○ 接着絶縁継目の改良

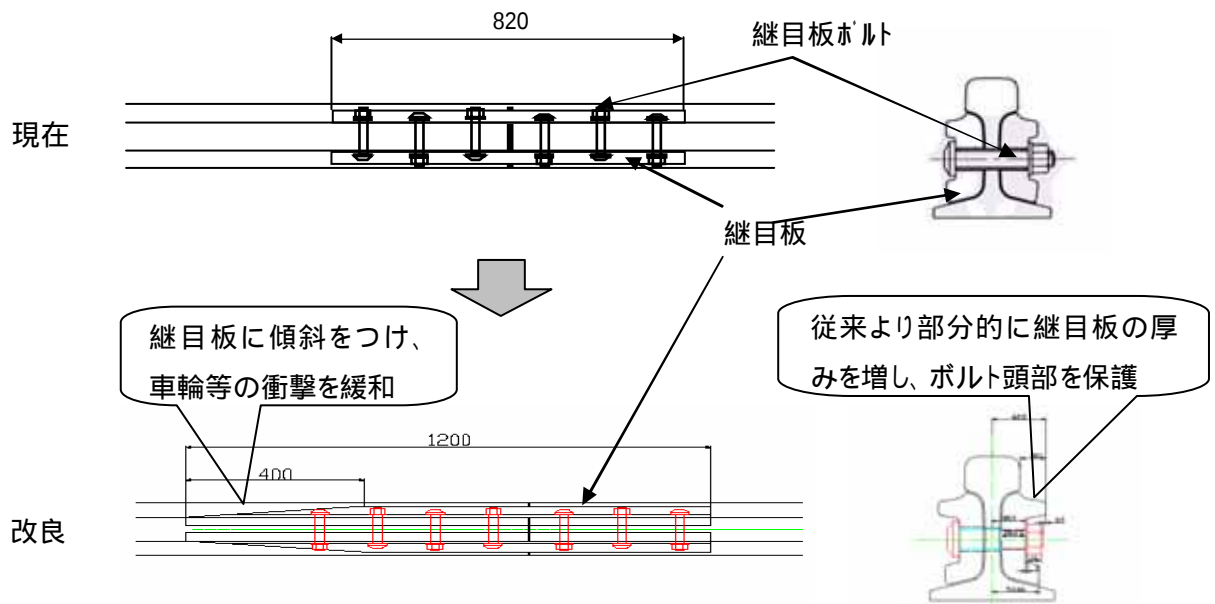
車輪による接着絶縁継目(IJ)の破断を防ぐ。

現行の接着絶縁継目(IJ)に以下の改良を加える

- ・ 車輪もしくは台車の部材が継目板端部に当たるときの衝撃を低減させるため、端部に傾斜をつける。
- ・ 継目板ボルトに直接車輪が当たらないような継目板の形状にする。

今後、試作品の衝撃試験等を経て、年内を目途に試験敷設する予定
